### Planänderung Anpassung Sonic-Boom-Bauwerk

### Umgestaltung des Bahnknotens Stuttgart

Ausbau- und Neubaustrecke Stuttgart - Augsburg  
Bereich Stuttgart-Wendlingen mit Flughafenanbindung

**Bauwerksplanung**  
Lageplan/Längsschnitt  
Tunnel offene Bauweise Filderbereich

### Lageplan offene Bauweise Filderbereich

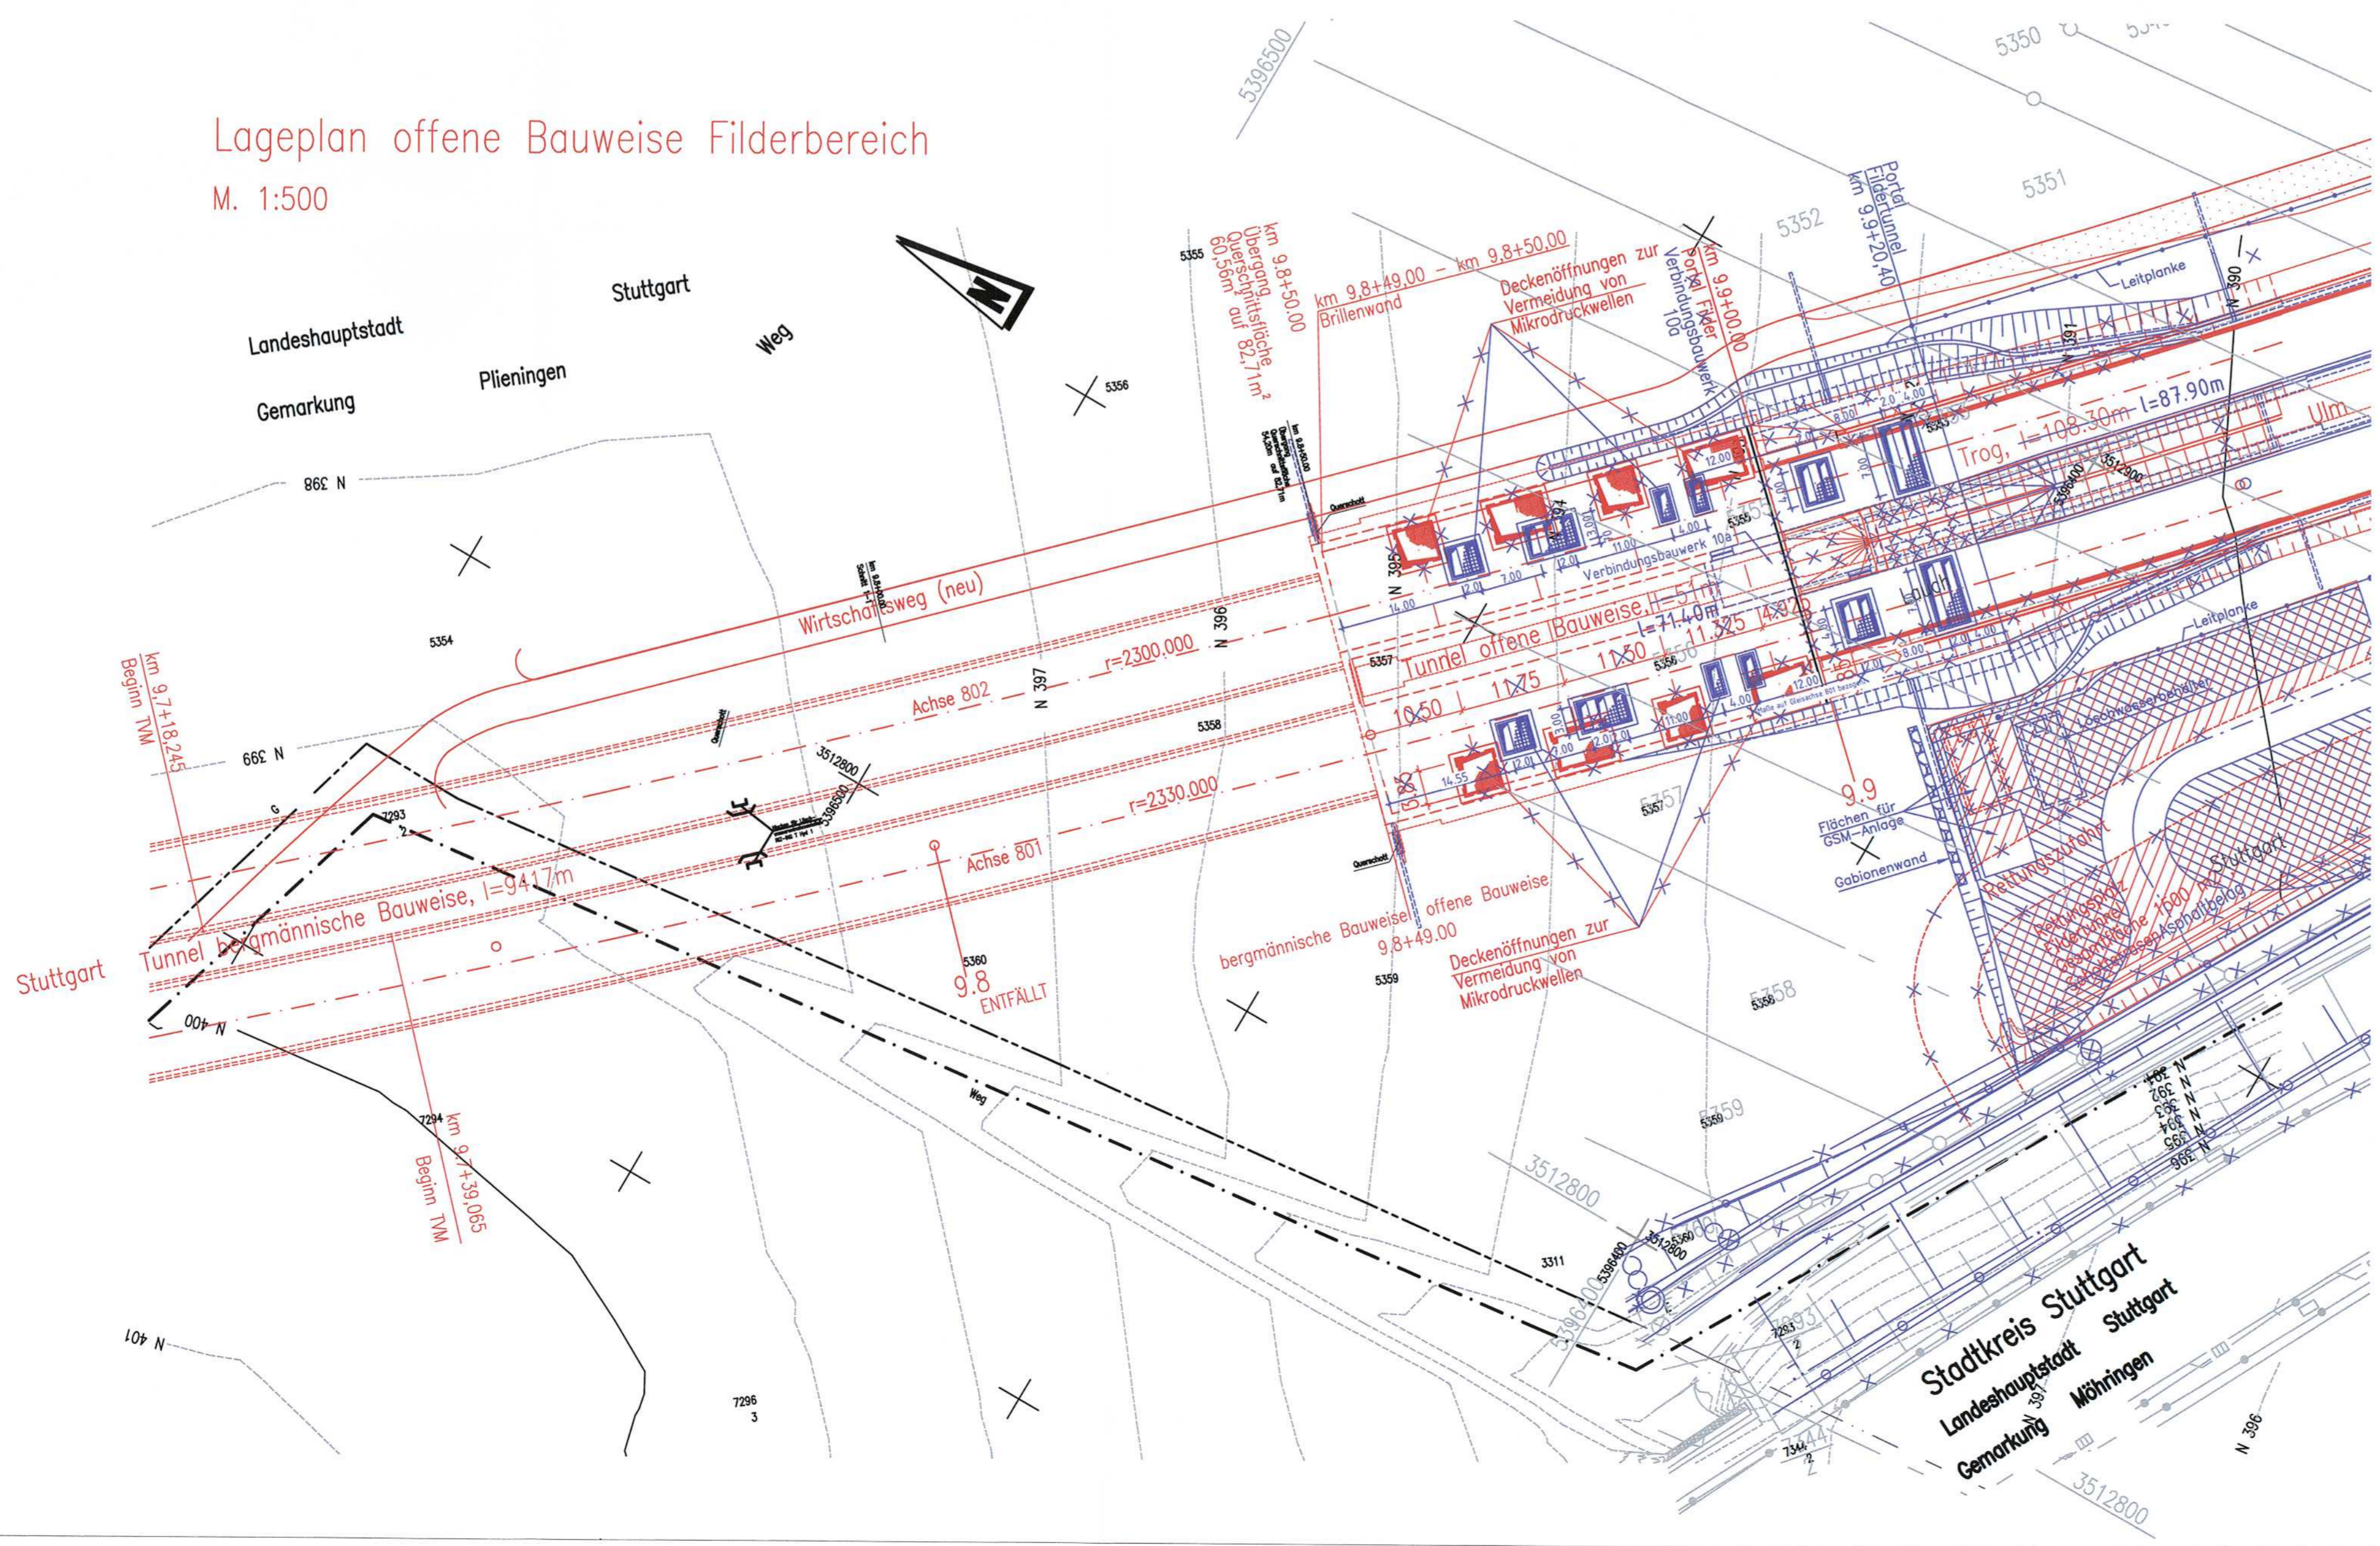
Index	Änderungen bzw. Ergänzungen	Name:	Datum:
1	Anpassung Sonic-Boom-Bauwerk, Tragbauwerk, Rettungsplatz, Kataster im Bereich Autobahn	gez. nsj/BUNG	10.08.2016
2	Umplanung offene Bauweise	gez. Socic iC	31.08.2012
3	Querschnittsänderung Haupttröhre	gez. Hwer	21.07.2010
4	1. Änderungsverfahren übernommen, Querschnitte, Sporne ergänzt	gez. Hwer	26.03.2010
